Nr sprawy: PZD.DIR.5001.81.2020.MN

**zatwierdzam**

przedłożony projekt z uwagą:

**Projekt docelowej organizacji ruchu drogowego w ciągu ul. Gołębiej w Mikołowie w związku z montażem płytowego progu zwalniającego przy posesji nr 20.**

**Temat rysunku:**  
Docelowa organizacja ruchu.

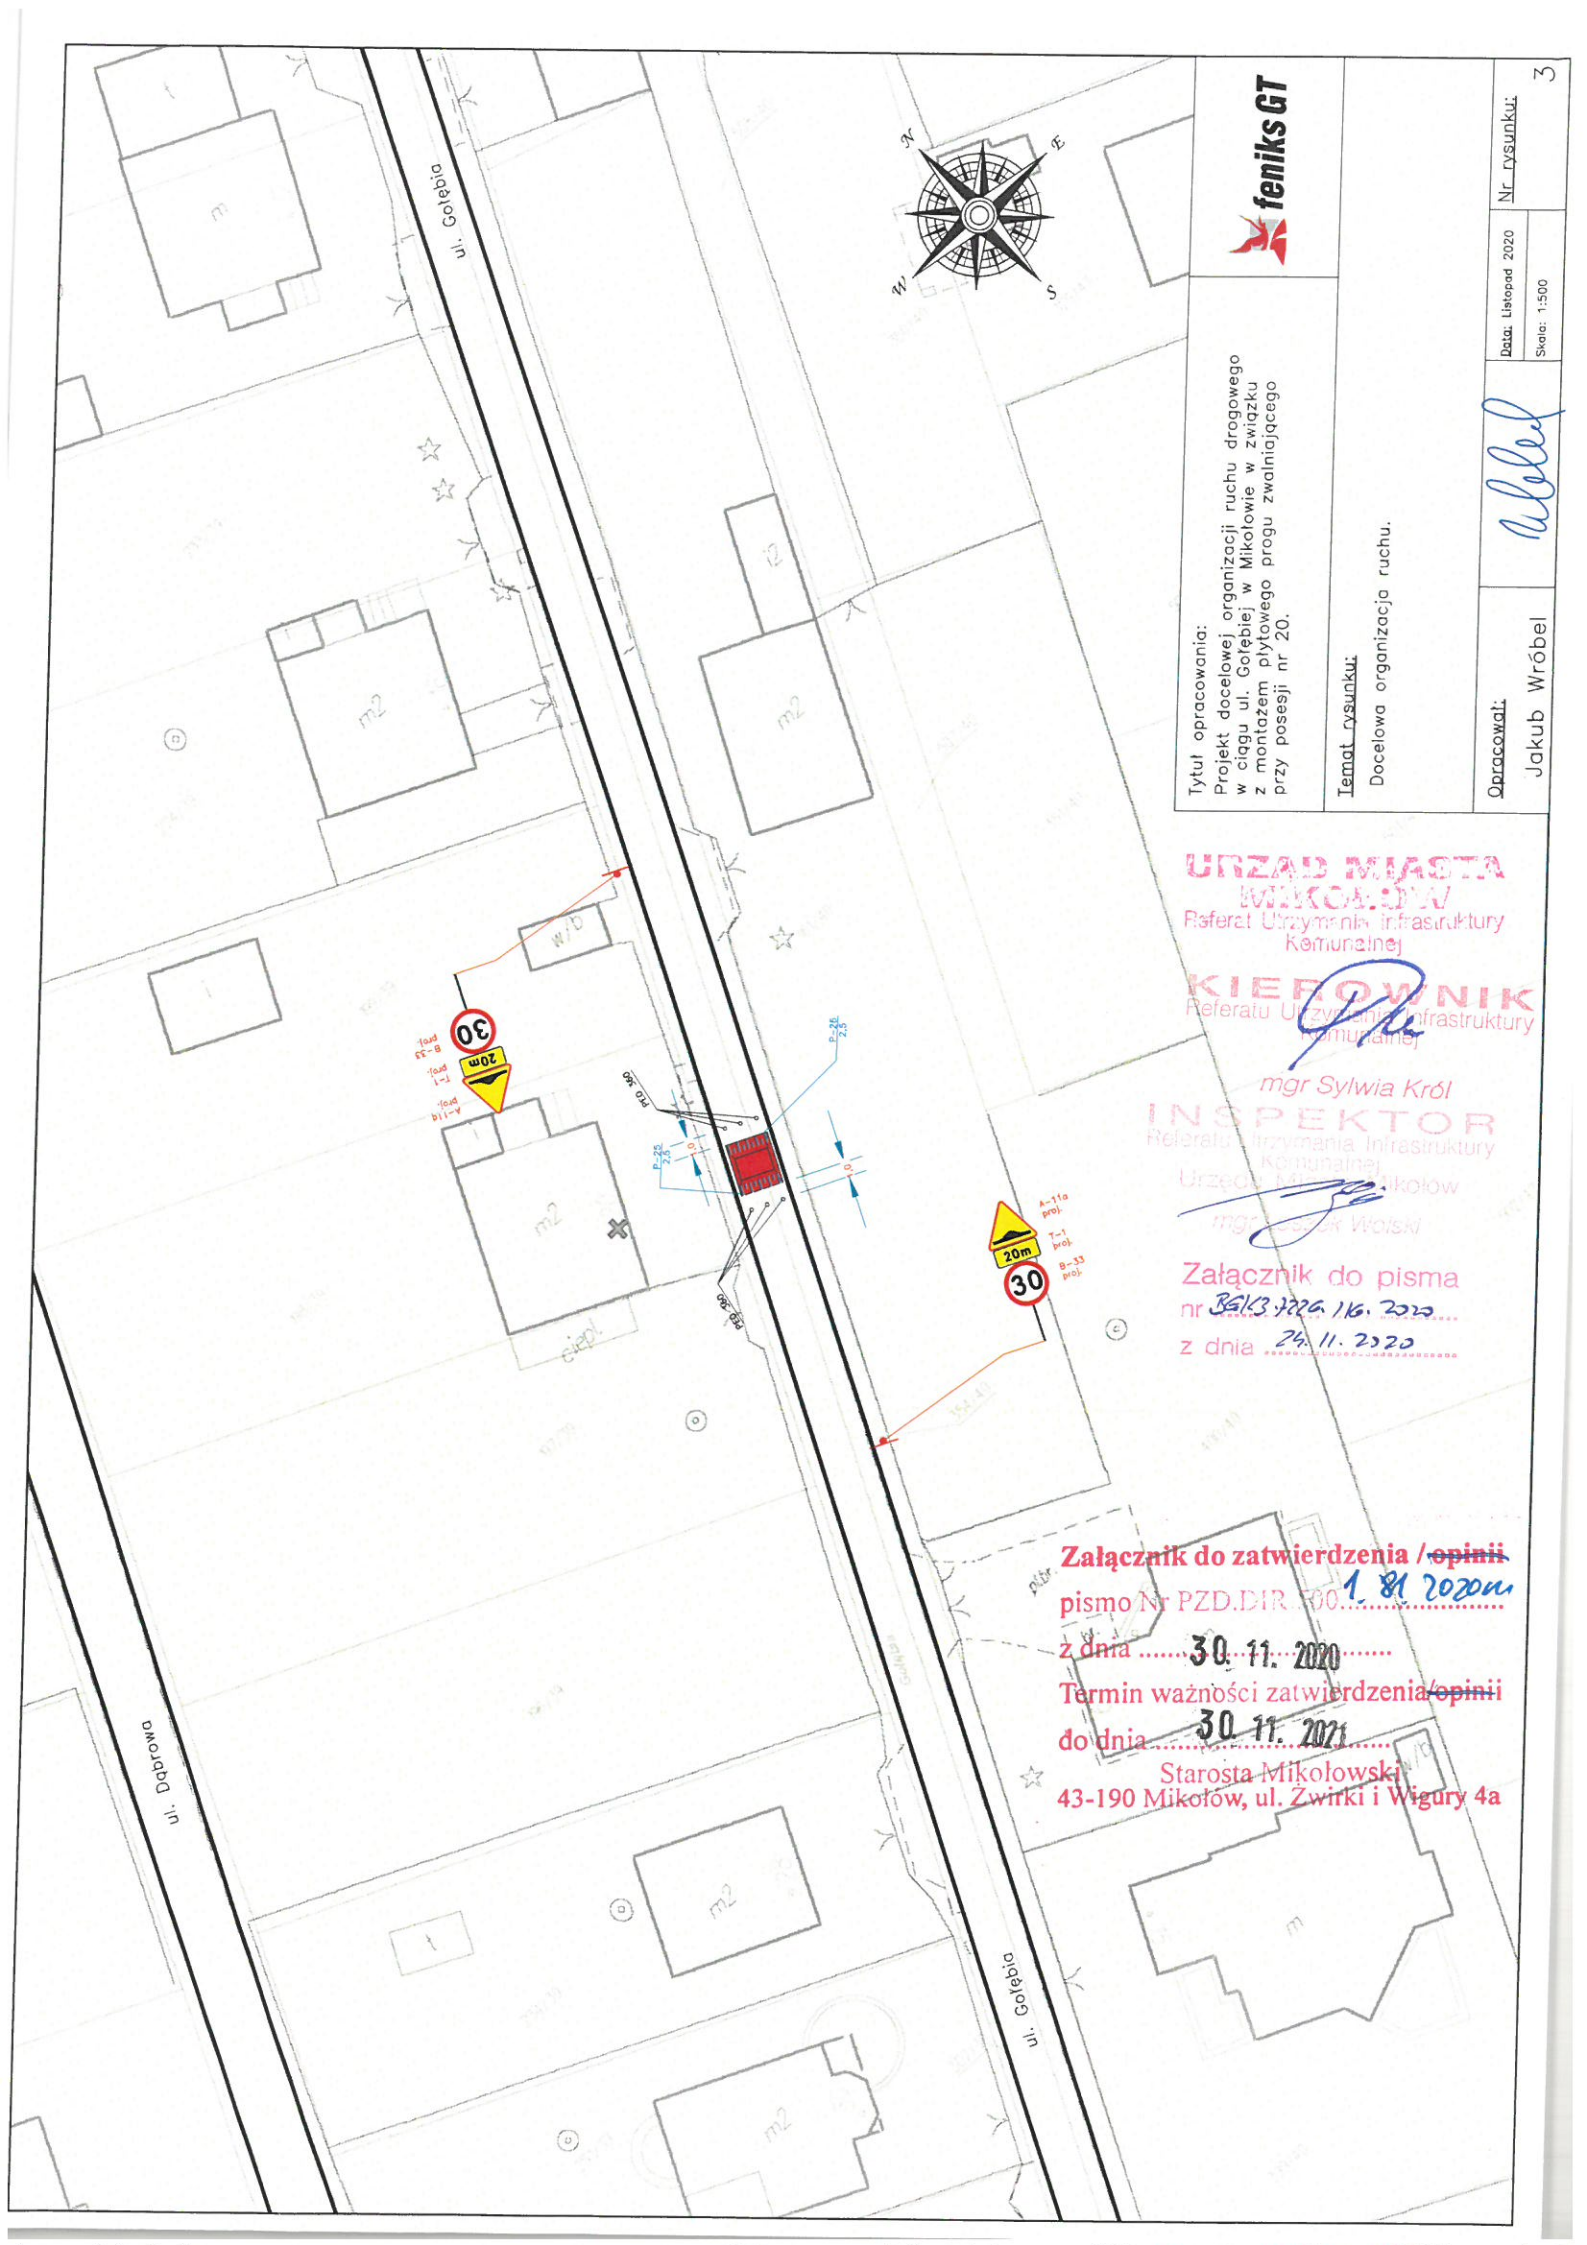
- Należy zastosować punktowe elementy odblaskowe w ilości po 4 szt. z każdej strony progu dla czytelniejszego oznakowania poziomego.
